INSTITUTO NACIONAL DE VÍAS **PROCESO MISIONAL EJECUCIÓN DE PROYECTOS DE INFRAESTRUCTURA DE TRANSPORTE** **MANUAL DE INTERVENTORÍA OBRA PÚBLICA** **LISTA DE CHEQUEO INFORME MENSUAL DE INTERVENTORÍA**	CÓDIGO	MEPI-MN1-IN-15-FR-1
		VERSIÓN	1
		PÁGINA

Contrato de Obra No. MS-093-2022 **Contratista:** CONSORCIO SALAMINA ASERRADERO

Contrato de Interventoría No. 976-2022 **Interventoría:** CONSORCIO INTERVENTORES VIALES

INFORME MENSUAL No. 7 **MES O PERIODO:** MAYO DEL 2023

Imagen 6-6 Estructura de pavimento planteada para ambos sectores. Fuente, Autor

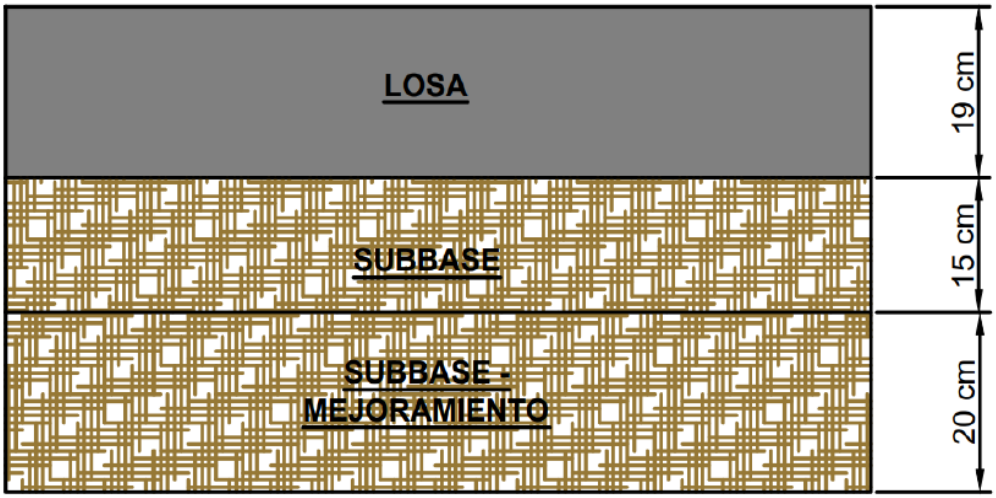
Comentario: Así mismo se solicita se corrija el espesor de la losa en la imagen 6-6, ya que el espesor de lo losa obtenido bajo la metodología Cartilla De Obras Menores de Drenaje y Estructuras Viales Programa Colombia Rural es de 20 cm y no se 19 cm como aparece en la imagen 6-6.

Se da la NO objeción a la estructura de pavimento obtenida bajo la metodología Cartilla De Obras Menores de Drenaje y Estructuras Viales Programa Colombia Rural, la cual arrojo un espesor de losa de 20 cm + 15 cm de subbase granular, (presentado el 12 de mayo de 2023), para el proyecto Contrato MP-LP-004-2022, cuyo objeto corresponde a "Mejoramiento en la vía Garrapata - Flores de María en el Municipio de Pivijay Departamento de Magdalena del Programa Colombia Rural – Nacional", en el sector vial del corredor Garrapata – Flores de María.

Figura 1. Esquema de la estructura de pavimento en zona de no inundación.

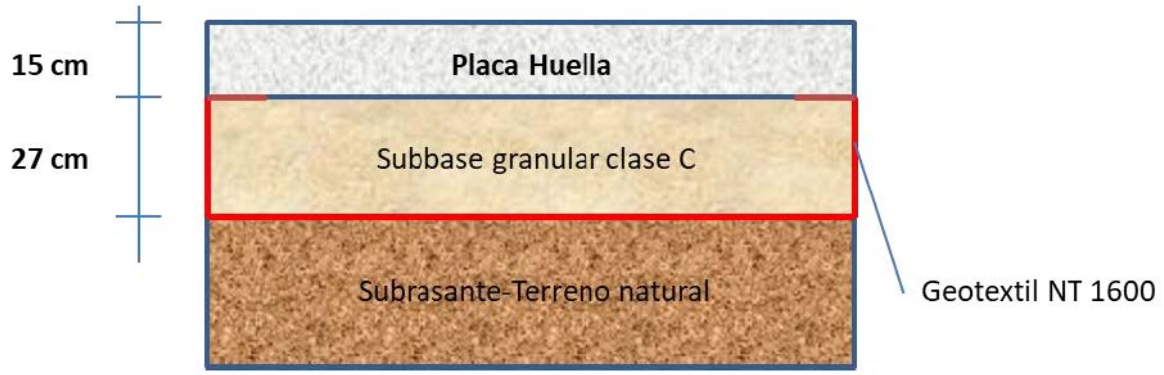
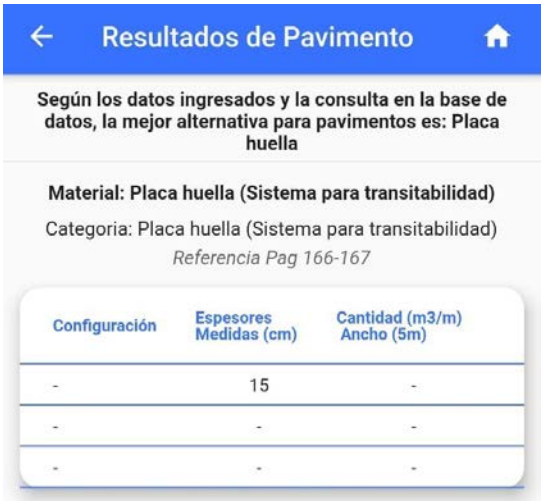
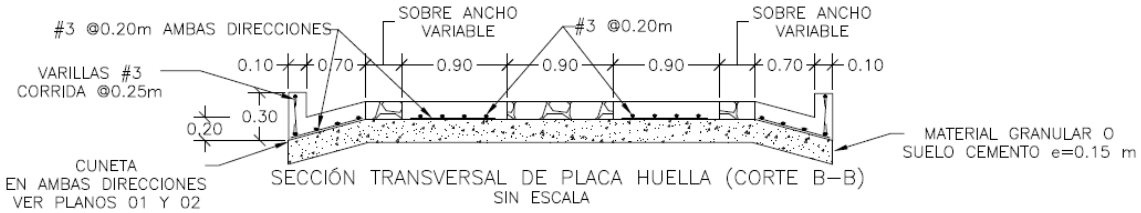
Comentario: Una vez realizada el ingreso de las variables a la aplicación móvil INVIAS RURAL, se obtiene un espesor de PLACA HUELLA de 15 cm, tal como se muestra a continuación.

Por lo que se comparte para la zona no inundable una estructura de pavimento, conformada por:

- Placa Huella en un espesor de 15 cm
- Subbase Granular: en un espesor de 15 cm
- Mejoramiento subrasante (subbase granular): en un espesor de 15 cm

Figura 2. Esquema de la estructura de pavimento en zona de inundación.

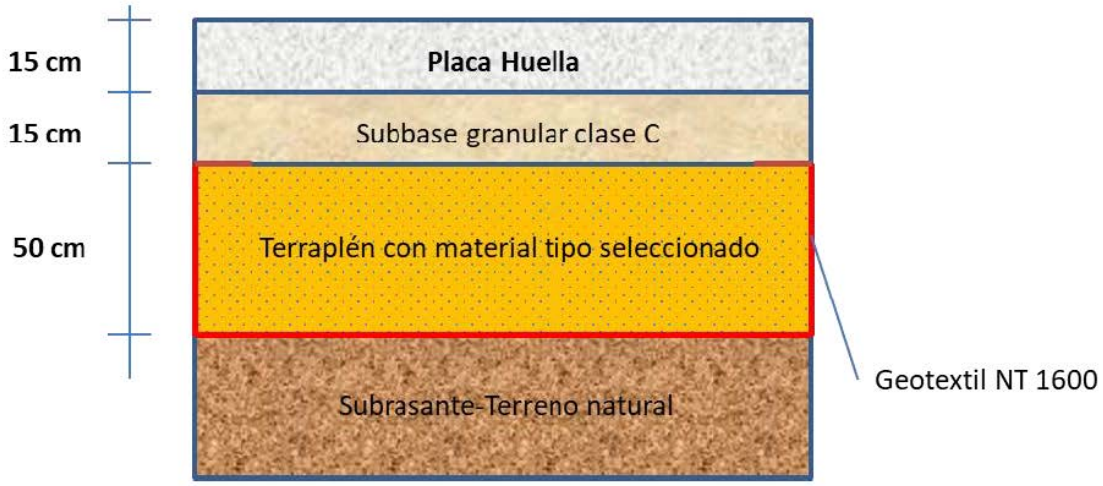
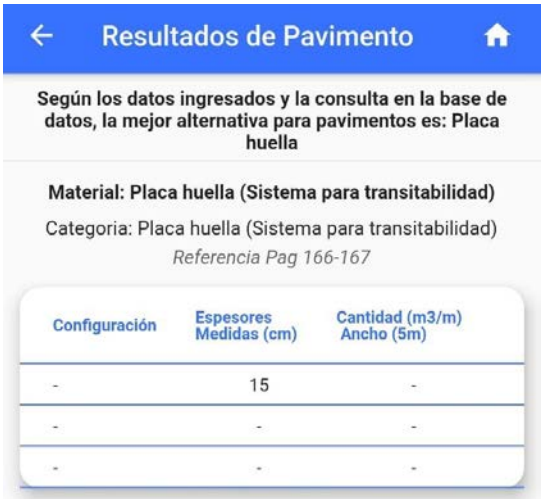
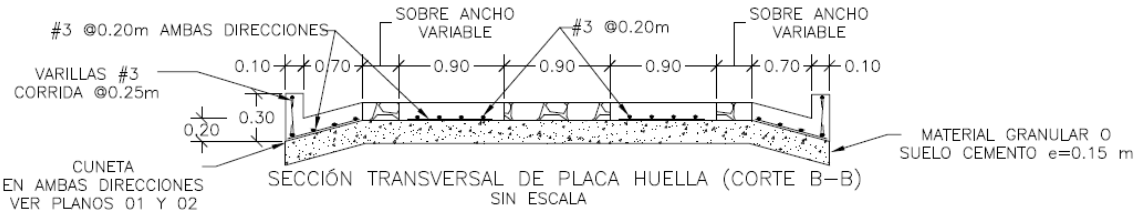
Comentario: Una vez realizada el ingreso de las variables a la aplicación móvil INVIAS RURAL, se obtiene un espesor de PLACA HUELLA de 15 cm, tal como se muestra a continuación.

Por lo que se comparte para la zona no inundable una estructura de pavimento, conformada por:

- Placa Huella en un espesor de 15 cm
- Subbase Granular: en un espesor de 15 cm
- Mejoramiento subrasante (terraplén seleccionado): en un espesor de 50 cm

REGISTRO FOTOGRAFICO DE LOS ACTOS Y LAS CONDICIONES INSEGURAS SST

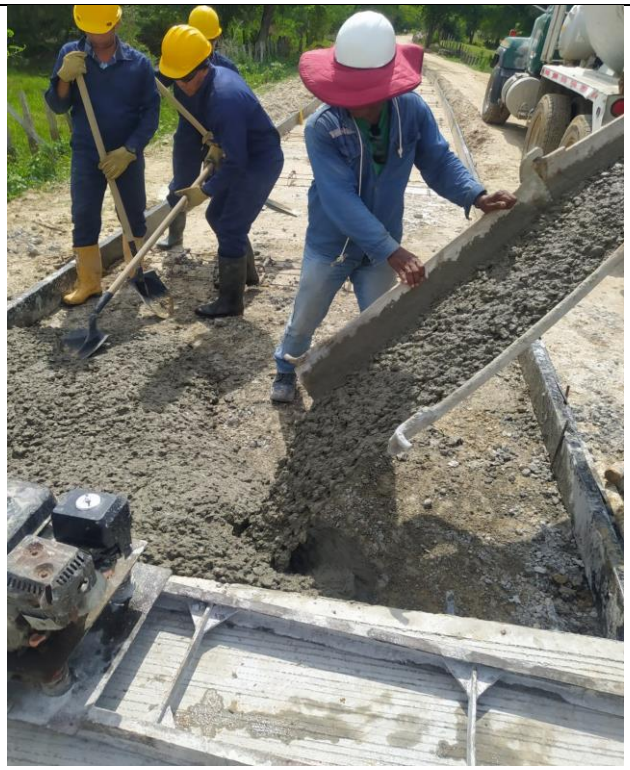
**Personal laborando sin guantes**	 **Se realiza la entrega de guantes al personal.**

REGISTRO FOTOGRAFICO DE LA SEÑALIZACION EN OBRA

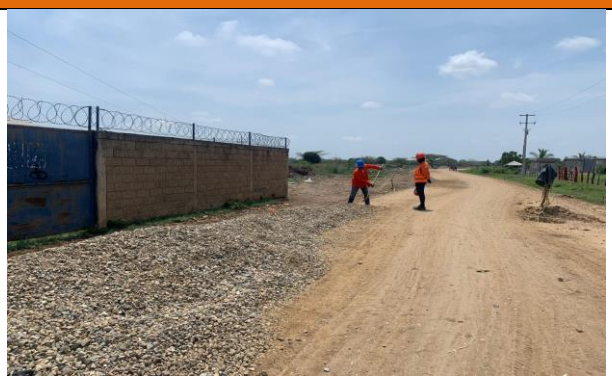
Se evidencia falta de señalizacion en el frente de obra.	**Se evidencia la señalización elaborada para ser instalada.**
